見解書・~~再見解書~~

開 発 事 業 の 名 称		(仮称) 吹田市津雲台集合住宅計画			
事 業 区 域 の 位 置		吹田市 津雲台6丁目20番565、20番594			
予 定 建 築 物		☒ 共同住宅 ☐ 戸建住宅 ☐ その他 ()			
意見 に 対 する 見 解	No. 1～No. 7:別紙参照				
		R7 年 6 月 26 日	※受付番号	第 号 07-L-06	※ 受 付 印
※備 考

吹田市津雲台集合住宅計画に伴う車両出入口の計画変更のお願い

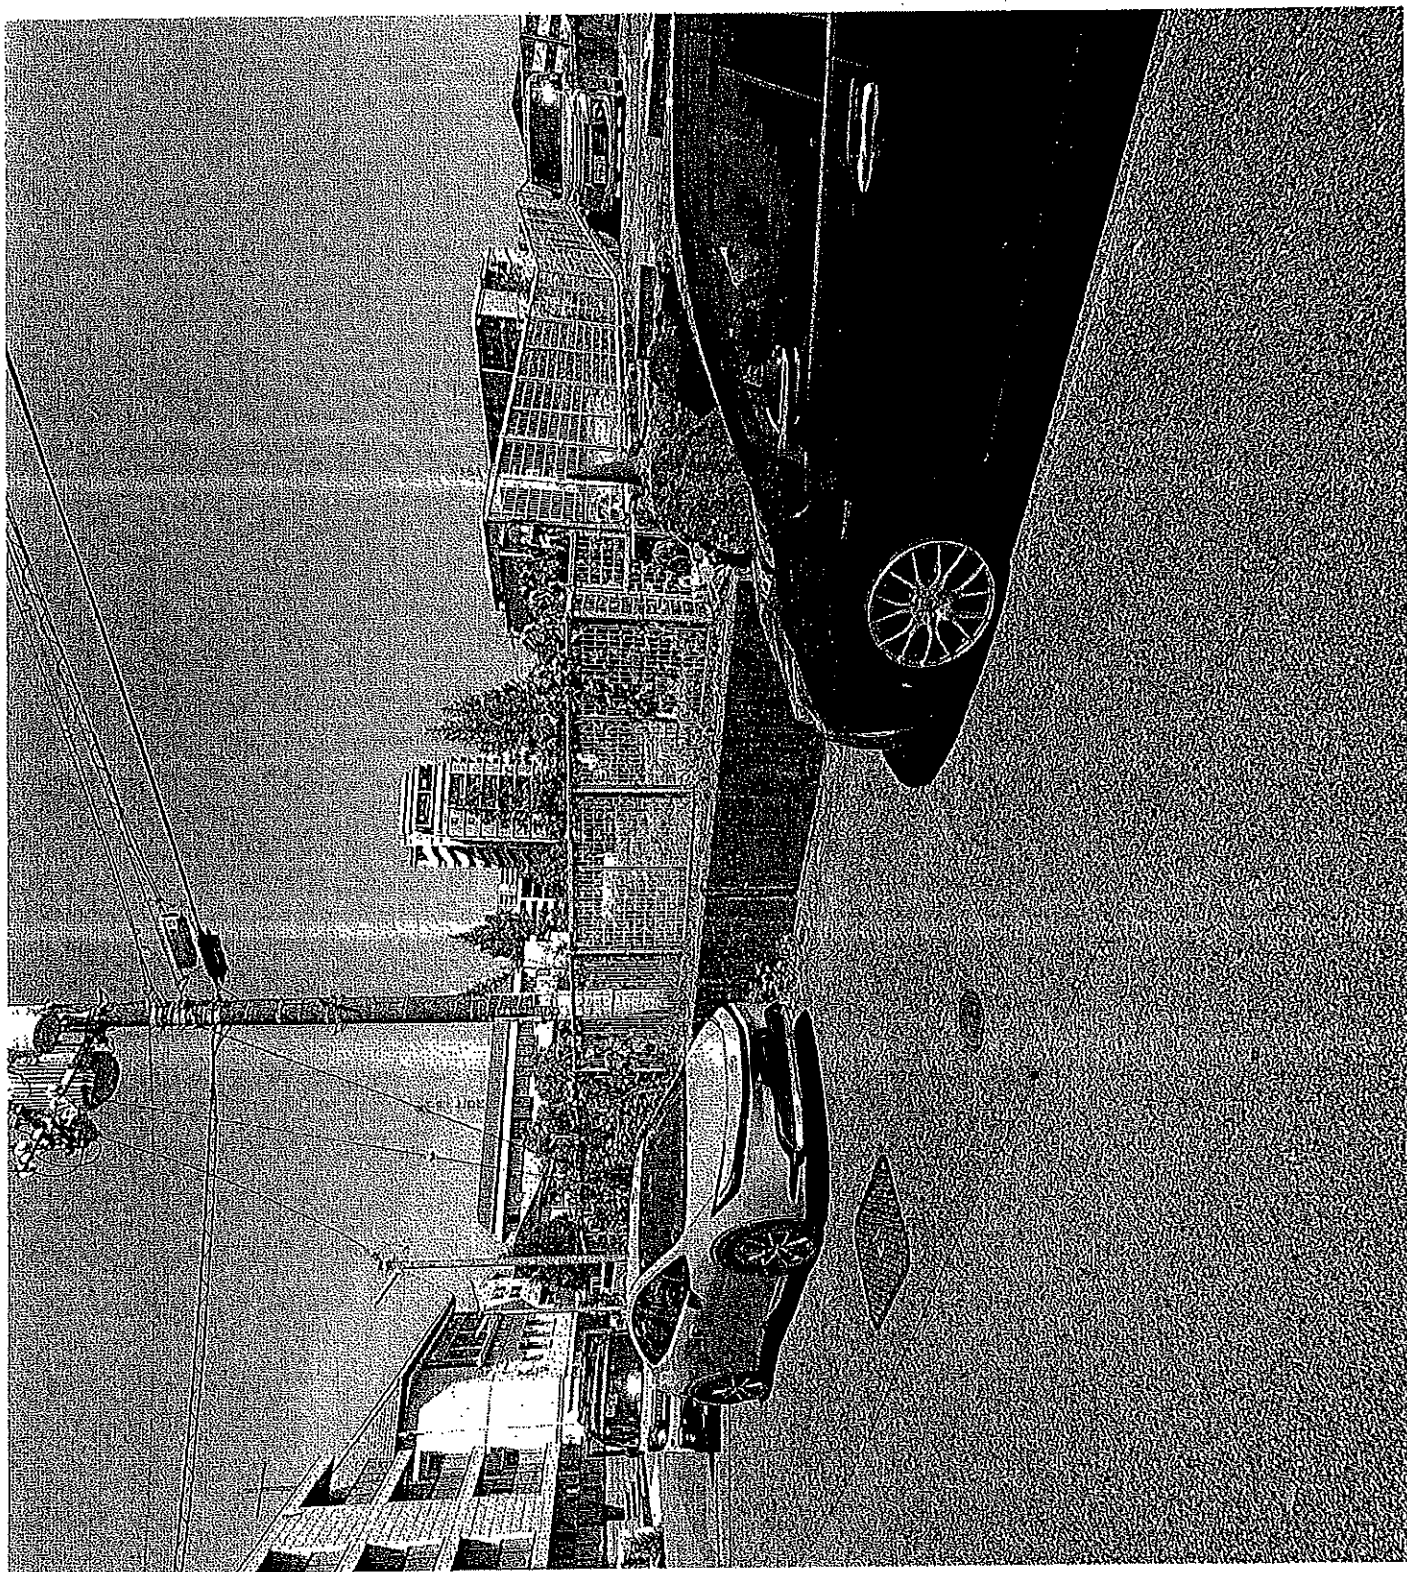
現在計画されている北側道路への車両出入口設置を再検討いただき、代替案として東側の一方通行道路への設置をご検討願います。

また、出入口の複数設置（2箇所設置）は行わず、出入口は1箇所に集約いただきますようお願いいたします。

1. 現行計画における出入口が接する北側道路は、幅員約6メートルと狭く、歩道もセンターラインもない対面通行路であるため、車両の出入り及び通行時に歩行者や対向車両との接触リスクが非常に高くなります。
2. 北側道路は、路上駐車が常態化しており、実際の可動スペースはさらに狭くなっております。このため、通行車両の視認性が著しく低下しています。
（参考資料として2025年6月における路上駐車状況の写真を添付させていただきます。）
3. 北側道路には複数の既存建物駐車場が面しており、既に日常的な車両出入りが多い状況で、これにマンション住民様の車両が加わることで混雑と事故のリスクが懸念されます。
4. 当該道路は中学生をはじめとした児童生徒の通学で使用されており、登下校時を中心に歩行者の通行量が多く、歩道がないことも合わせて鑑みると安全面への配慮が極めて重要です。
5. また、現在の計画では車両が出入口より西側へ進行する動線が多く想定されますが、すぐ数メートルにある最初の交差点は死角が多く、非常に見通しが悪いため、事故の危険性が極めて高いと考えられます。

上記のとおり、北側道路での出入口設置や複数箇所での出入口設置には多くの懸念があるため、東側の一方通行道路を唯一の車両出入口として設置いただく案を強く提案させていただきます。

- ・ 東側道路は幅員約14メートルと広く、歩道も整備されており、交通は一方通行であることから、車両・歩行者ともに安全性が確保しやすい状況です。

- ・ 現在計画されている来客者様駐車スペース周辺から東側道路へ出入り口を設けることは物理的に可能とお見受けいたします。それに伴い来客者様駐車スペース等の変更は必要かと存じますが、建物計画の大幅な変更ではなく軽微なプラン変更にとどまるかと存じます。

- ・当計画建物の日影の影響を鑑みて住棟配置を南東に寄せて計画しており、住棟を避けた位置での駐車場配置と北側道路が相互通行道路であることから、北側道路へ出入口を設ける計画を致しました。
- ・センターラインもなく歩道もない道路、不法駐車の常態化、交差点における視認性の低下による交通混雑と事故のリスク等をふまえ、出入口につきましては検討させていただきます。また、詳細が決まりましたら、説明をさせていただきます。
- ・尚、身障者用、収集車両用、運搬車両用、来客用の駐車スペース等の出入口に関しましては、北側道路とさせていただきます。ご理解のほど存じます。
